Sitzungsvorlage

ESKLIMO - Fahrradstraßen
hier: Antrag der CDU Fraktion vom 12.09.2023

Abb. 1: Knotenpunktbereich Burgstraße, Bourscheidtstraße

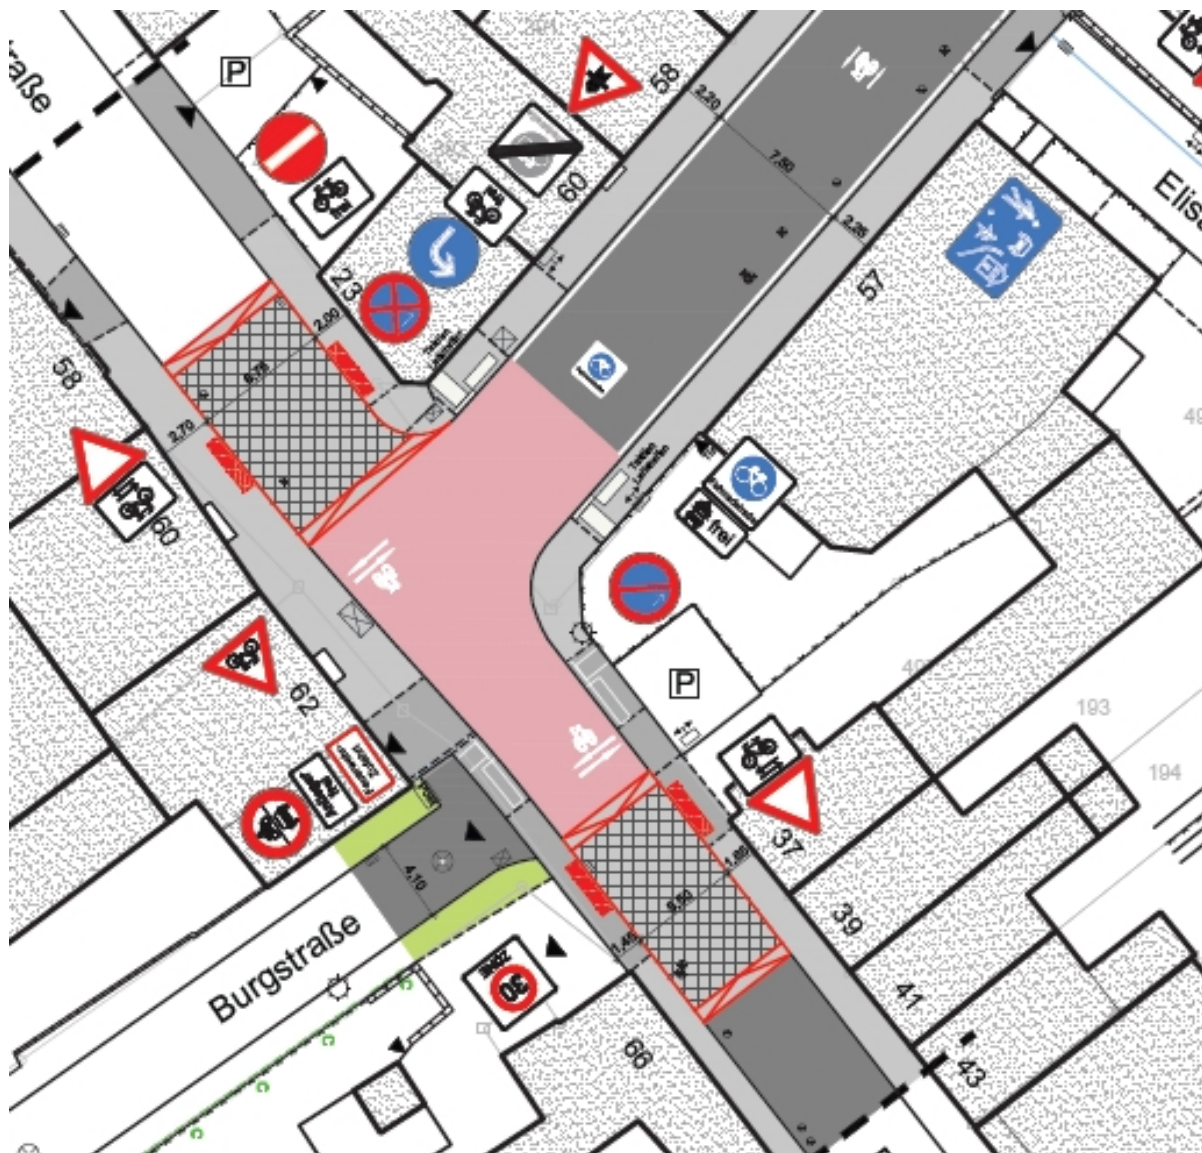
Von daher war und ist die Empfehlung der Verwaltung eine Roteinfärbung nur bei begründeten Fällen, etwa zur Verdeutlichung schwer einsehbarer Knotenpunkte, zu verwenden. Dies ist beispielsweise am Knoten Bourscheidtstraße, Burgstraße oder am Knoten Bergrather Straße, Uferstraße geplant.

Abb. 6: Abschätzung des Flächenbedarfs eines Kreisverkehrs im Knotenpunkt K17-Talstraße, Franzstraße, Bourscheidtstraße

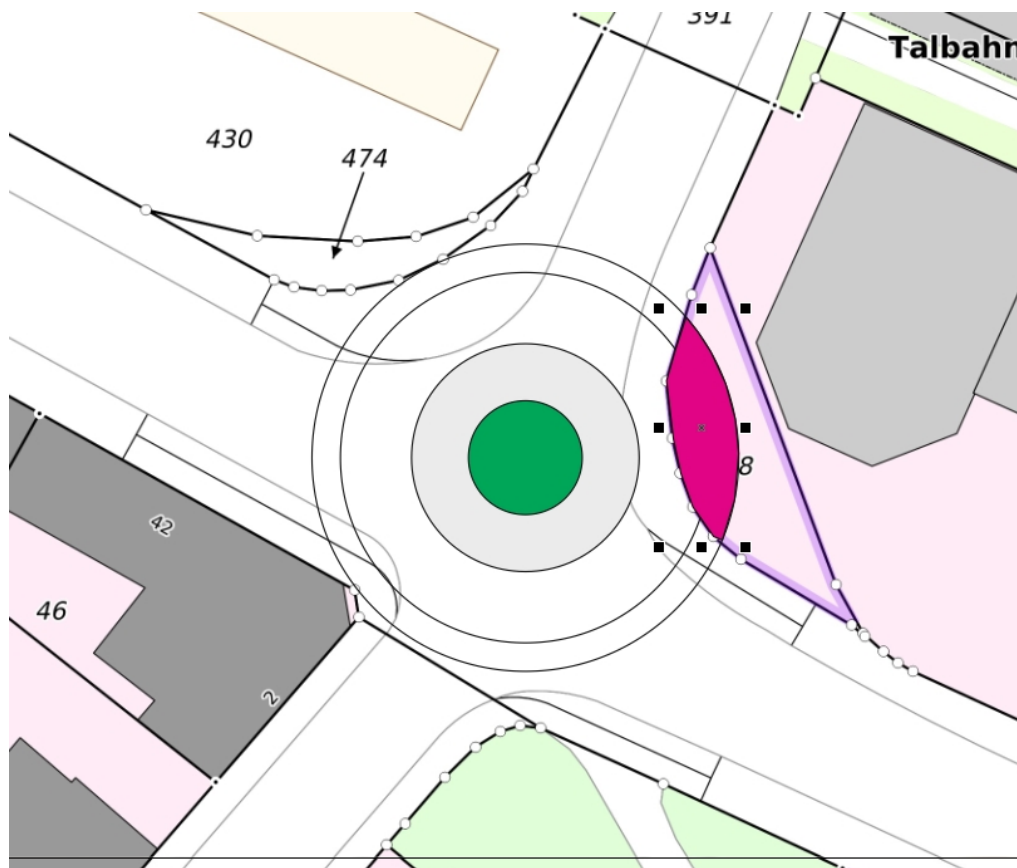
Die Planung der Veloroute 1 wurde mit der Vorlage 164/23 in der Sitzung vom 13.06.2023 dem Ausschuss vorgestellt. Zum angesprochenen Knotenpunkt wurde das Folgende festgehalten: „Der Abschnitt der Franzstraße zwischen Bismarckstraße und Talstraße wird nicht als Fahrradstraße betrieben. Hier überlagern sich eine Vielzahl anderer Nutzungen, etwa der Busverkehr rund um den Talbahnhof, der Bahnübergang der *euregiobahn* und die Kreisstraße K 17 – Talstraße mit Ihren vergleichsweise hohen Verkehrsmengen. Nach Abwägung von Für und Wider konnte keine Lösung gefunden werden, die eine sichere Radverkehrsführung erlaubt und gleichsam den Sicherheitsanforderungen etwa des Schienenverkehrs gerecht wird.“ Zu diesem Sachstand hat sich seit Juni 2023 in der Verwaltung keine neue Einschätzung ergeben. Der Umbau des Knotens zu einem Kreisverkehr würde selbst bei angenommenen geringsten Dimensionen den Erwerb einer größeren privaten Grundstücksfläche von rd. 75 m² erforderlich machen.

Neben dem Grunderwerb ist der Bau eines Kreisverkehrs in unmittelbarer Nachbarschaft zu einem Bahnübergang aus (bahn-) sicherheitstechnischen Gründen als nahezu undurchführbar einzustufen. Ein vergleichbarer Planungsprozess wurde durch die Stadt am Knoten Talstraße, Röthgener Straße, Langwahn initiiert und nach mehreren Jahren erfolglos abgebrochen. Stattdessen wurde die Ertüchtigung des bestehenden Knotenpunktes als allein zielführend durch den Ausschuss gesehen und ein entsprechender Beschluss gefasst.

Insofern wird seitens des Fachamtes empfohlen von der Planung eines Kreisverkehrs an dieser Stelle abzusehen und die diesem Knoten vorliegende Planung umzusetzen.

Abb. 7: Lageplan Talbahnhof [Quelle: AVV]

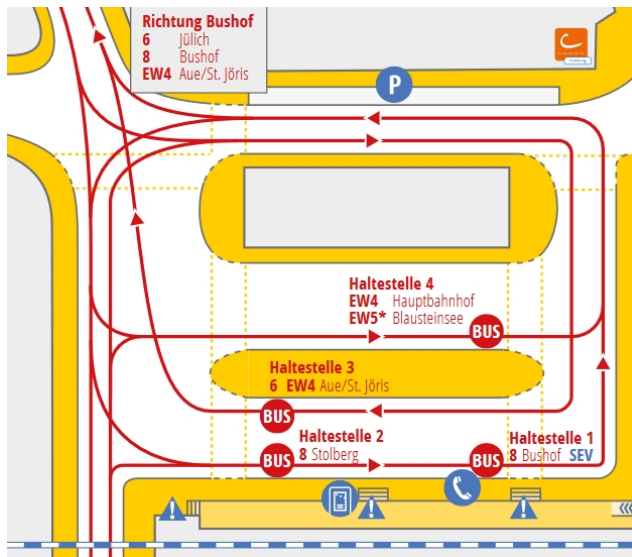
Der Hinweis auf Fehlverhalten von Busfahrern bei Verlassen des Talbahnhofs unmittelbar nach links in die Franzstraße abzubiegen, wurde der ASEAG mit der Bitte um weitere Bearbeitung in eigener Zuständigkeit weitergeleitet.

Nach den in Abbildung 7 dokumentierten Vorgaben kann – eigentlich – das festgestellte Fehlverhalten nicht geschehen, da andernfalls die dem Linienweg zugeordnete Halteposition nicht angefahren werden kann. Bei Busfahrern handelt es sich um Berufskraftfahrer; ihr Handeln ist weisungsgebunden. Insofern ist davon auszugehen, dass das Fehlverhalten seitens der ASEAG abgestellt wird und auf eine weitere Verdeutlichung der vorgeschriebenen Fahrtrichtung verzichtet werden kann. Eine entsprechende Rückmeldung der ASEAG liegt vor.
